改善箇所説明図

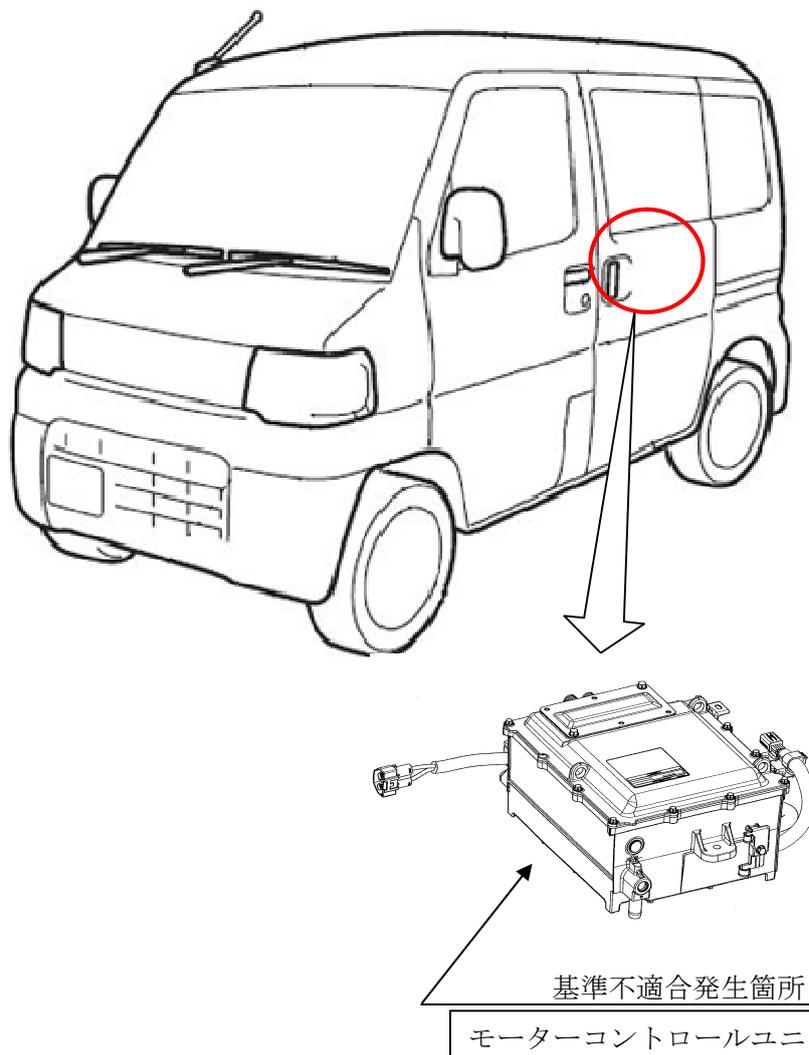
駆動用モーターを制御するモーターコントロールユニット (MCU) において、内部の絶縁基板の製造工程管理が不適切なため、当該絶縁基板の絶縁抵抗が低下するものがある。そのため、回路電圧が不安定となり、警告灯が点灯するとともに、フェールセーフ制御により駆動用モーターの出力が制限され、最悪の場合、再起動不可及び駆動用バッテリーへの充電不可となるおそれがある。

全車両、モーターコントロールユニット (MCU) を良品に交換する。

注：図中の 内は、交換する部品を示す。

識別：ブレーキペダルアームの左側面に白または黄色のペイントを塗布する。
